# 敦賀発電所 1号炉において用いた資材に 含まれる放射性物質の放射能濃度の測定 及び評価方法の認可申請書（補正） の概要について

2025年11月25日  
日本原子力発電株式会社

## 3. 当初申請書（※）からの主な変更点

※：2016年9月13日申請「敦賀発電所1号炉において用いた資材等に含まれる放射性物質の放射能濃度の測定及び評価方法の認可申請書」

第15図 評価単位のΣD/Cの評価プロセス（変更案）

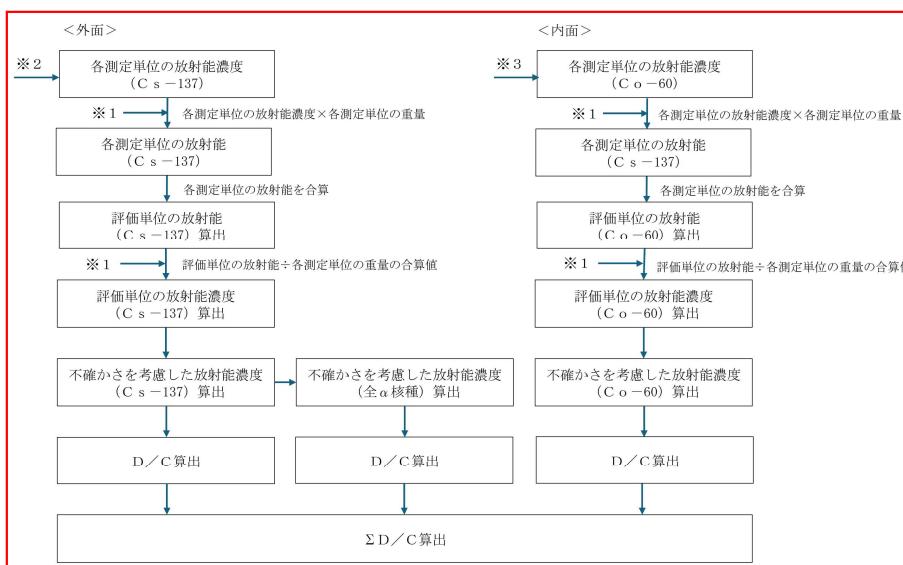
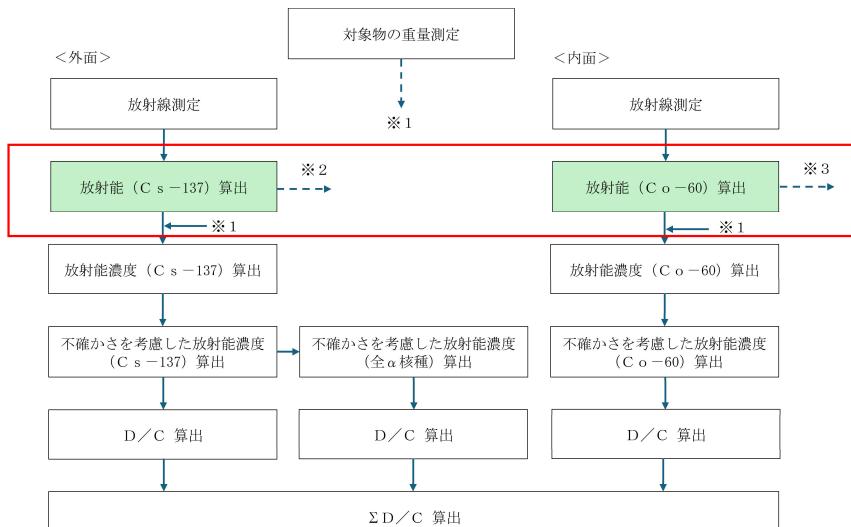
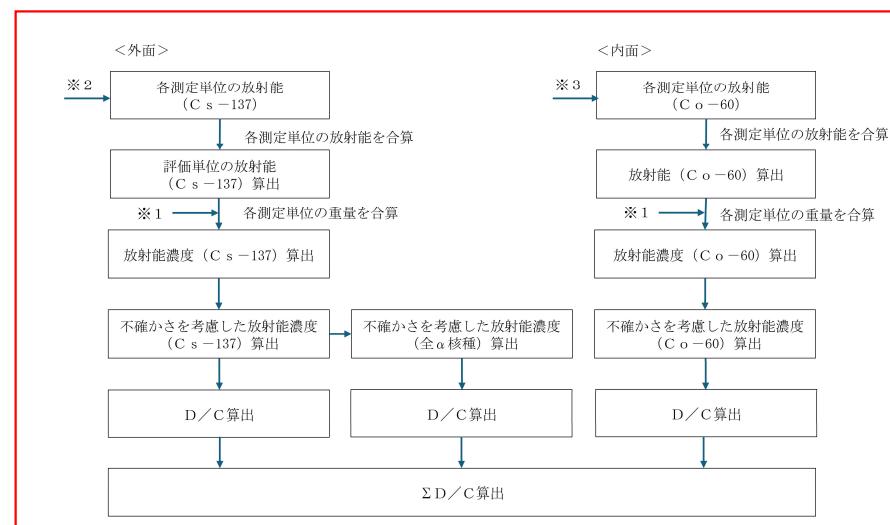
補正申請においては、評価単位の各測定単位における放射能の算出に当たり、各測定単位の放射能濃度に重量を乗ずることで放射能を求めている。補正申請の方法においては、不確かさが保守的な評価となるものの、ヒアリングにおける事実確認を踏まえて、より適切に不確かさを考慮した放射能濃度を求めるため、評価単位の放射能の算出について、以下のとおり変更する。

評価単位の放射能は、各測定単位の放射能濃度に重量を乗ずることで求める。（第13図）

評価単位の放射能は、各測定単位の放射能とする。（第15図）

※：測定単位のΣD/Cの評価プロセス自体は補正申請からの変更はない。
